MOLYNK 골대 없음 · 7번은 안쪽, 골대는 창고

2026.10.16 · MARTINJUNE PDF 2페이지 기반 배치 검토 / 배경 치수는 실측 통로 폭이 아닙니다.

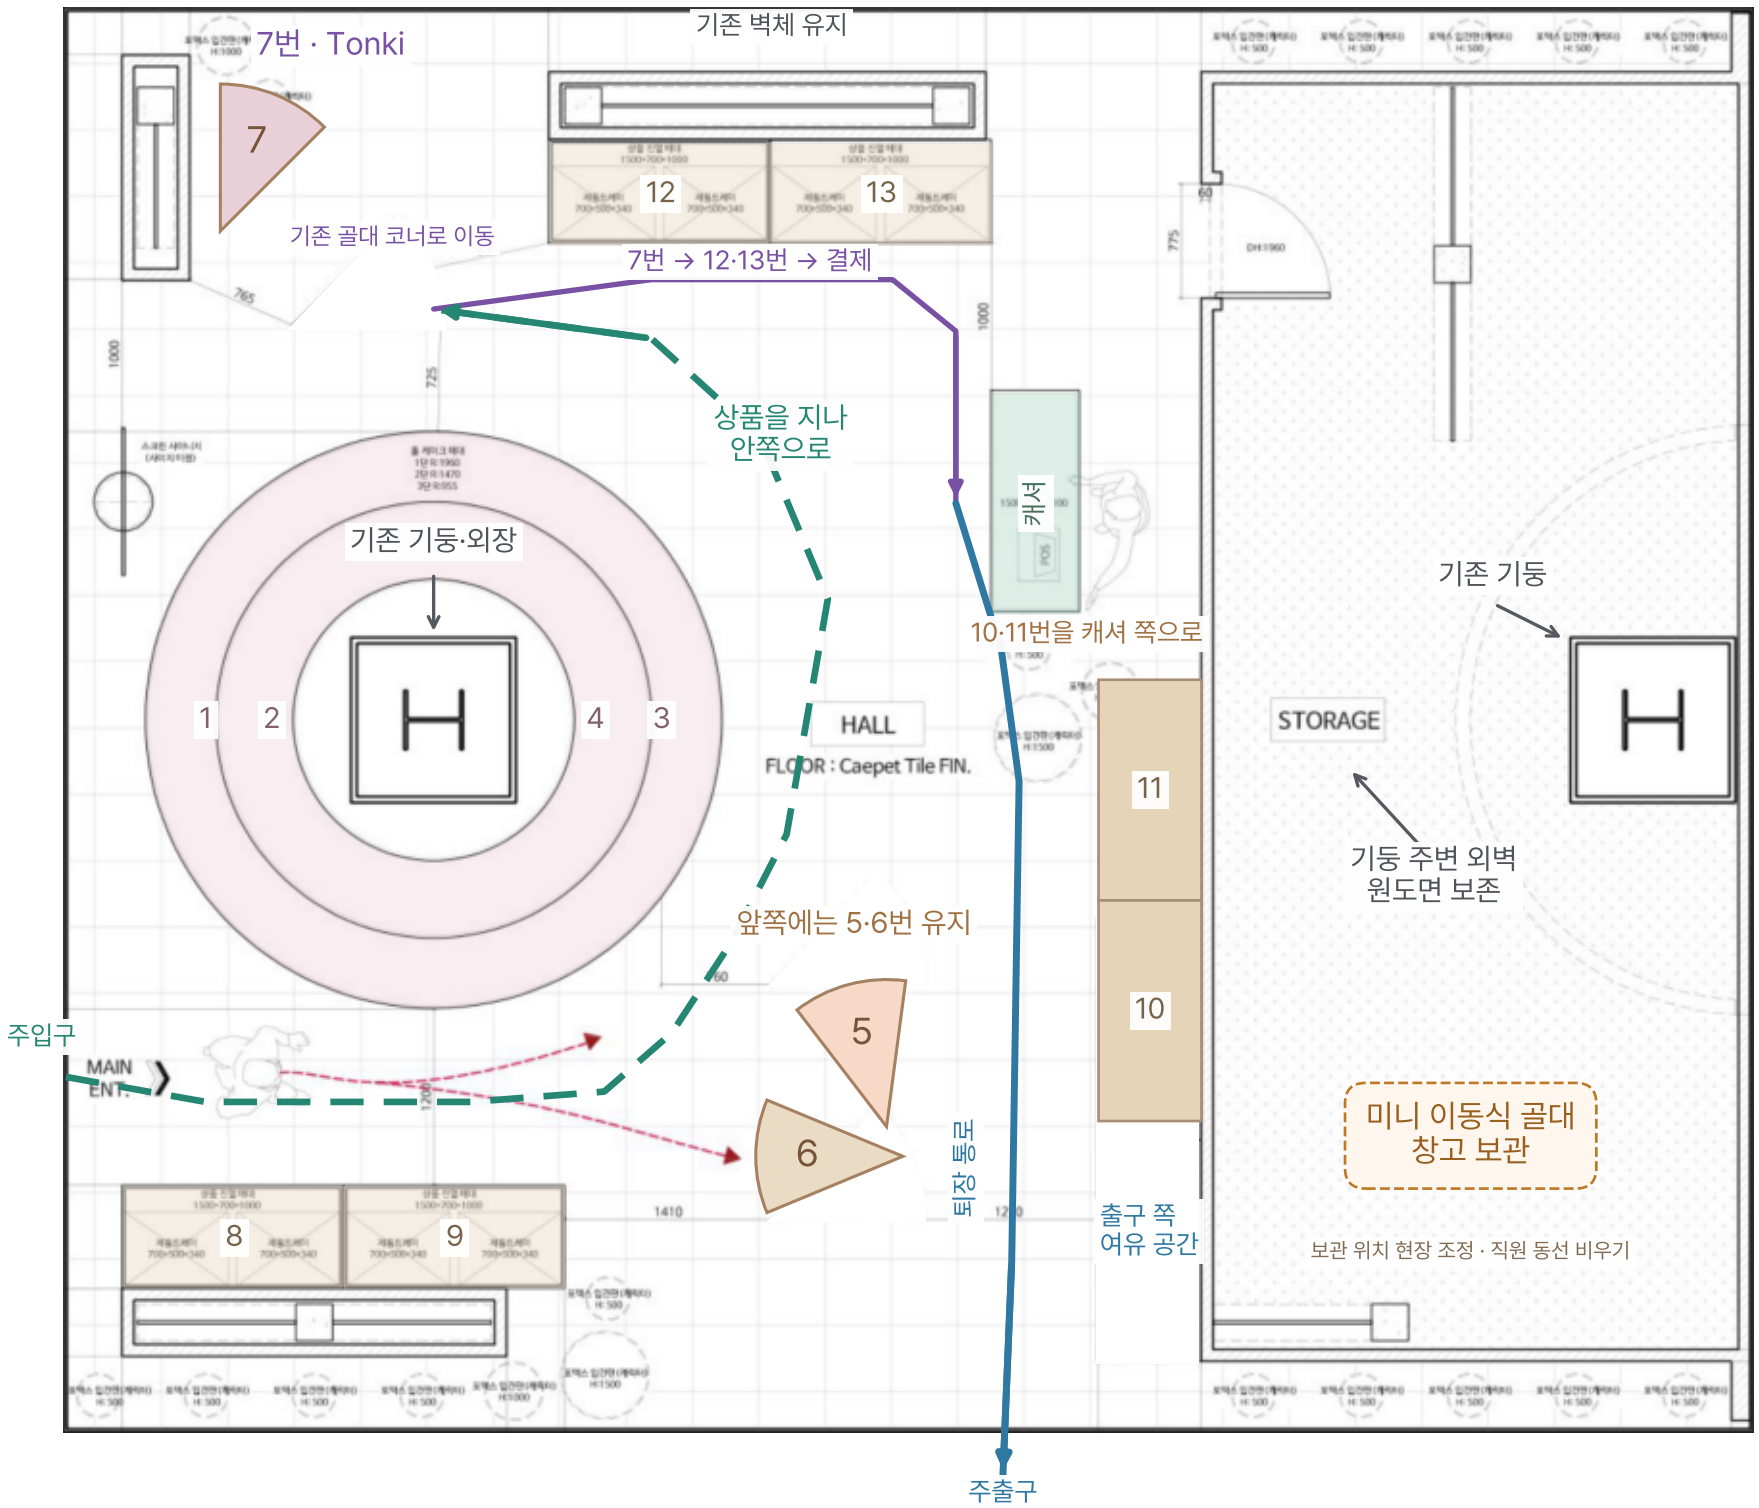
7번 매대와 Tonki를 기존 골대 코너로 · 5·6번과 10·11번 위치 유지

7번과 제품을 함께 이동

앞쪽 5·6번 → 중앙 상품 → 안쪽 7번 Tonki → 12·13번
7번의 체험·구매 포장과 보충 안내도 안쪽 위치에 맞춤

골대는 창고에 보관

고객 공간에 골대·이벤트 대기줄을 두지 않음
창고 출입문·직원 동선을 피해서 보관

기존 기둥·외벽 보존

기존 기둥·외장·창고 외벽·직원 출입문을 원도면으로 보존합니다.
고객이 상품 앞에 서는 공간을 포함해 요청 통로 폭 약 1.5m와 골대 보관 면적을 현장에서 확인합니다.
